Název Stavby dle SoD: III/25915 Bezděz, rekonstrukce mostu ev.č.25915-1 Název stavebního objektu/provozního souboru (SO/PS): 001 - Demolice	Číslo SO/PS / / pořadí Změny SO/PS: 001/01	Číslo ZBV: 1
---	---	----------------------------

Změnový list

**FORMULÁŘ PRO OHLÁŠENÍ ZMĚN STAVBY Č.1
„III/25915 Bezděz, rekonstrukce mostu ev.č.25915-1“**

Název Stavby dle SoD: III/25915 Bezděz, rekonstrukce mostu ev.č.25915-1 Název stavebního objektu/provozního souboru (SO/PS): 201 - Rekonstrukce mostu	Číslo SO/PS / / pořadí Změny SO/PS: 201/01	Číslo ZBV: 2
--	---	------------------------

Původní stav vozovky

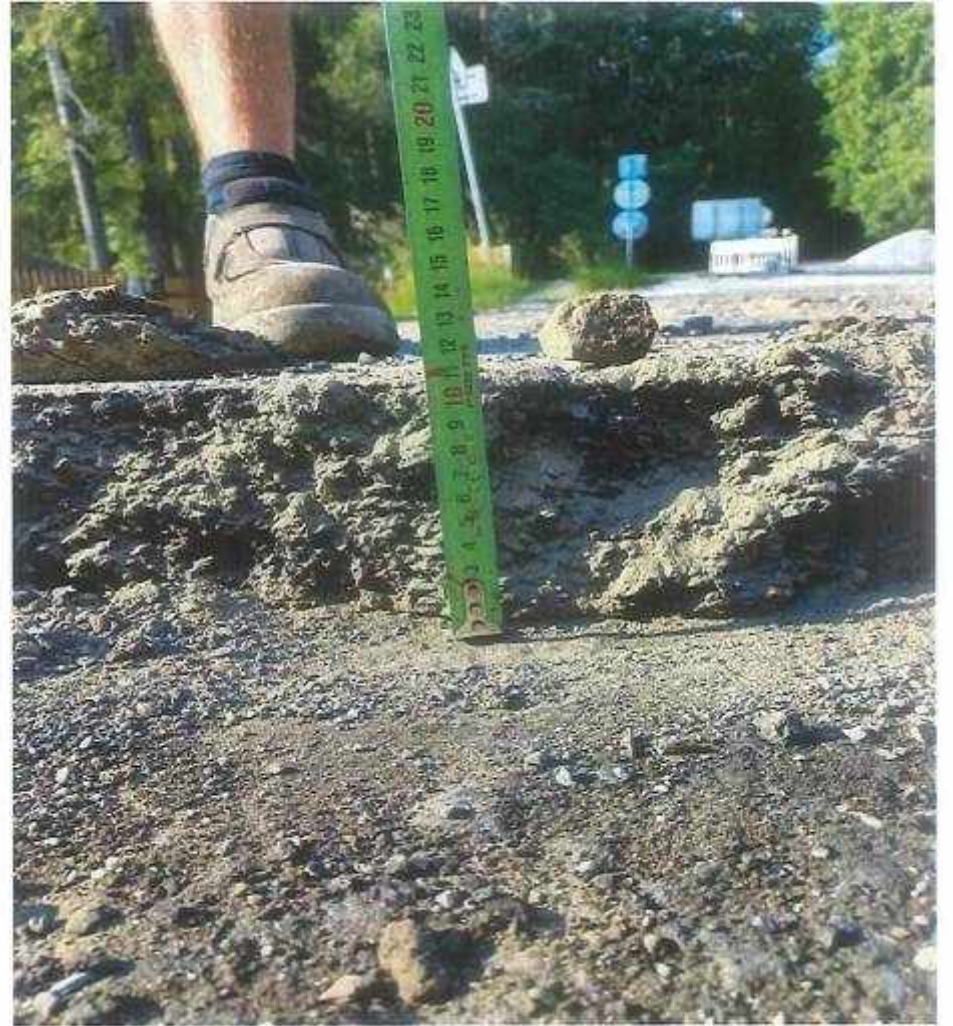
Popis problému: Po provedení sond na stávající vozovce byla zjištěna nedostatečná konstrukční výška stávajících podkladních vrstev vozovky. Tyto konstrukční vrstvy musí být tedy odstraněny a nahrazeny vrstvami novými. Nová konstrukce vozovky je stejná jako již navržená skladba na předpolí mostu. Původně se tato část vozovky měla pouze odfrézovat v tl. 70mm a nahradit dvěma vrstvami z asfaltové směsi.

Čeho se zhotovitel domáhá: Zhotovitel uplatňuje navýšení položek spojených s odstraněním stávající vozovky a výstavbě nové silnice III/25915 (včetně sanace podloží). Rovněž si nárokuje navýšení položky montáže ocelových svodidel.
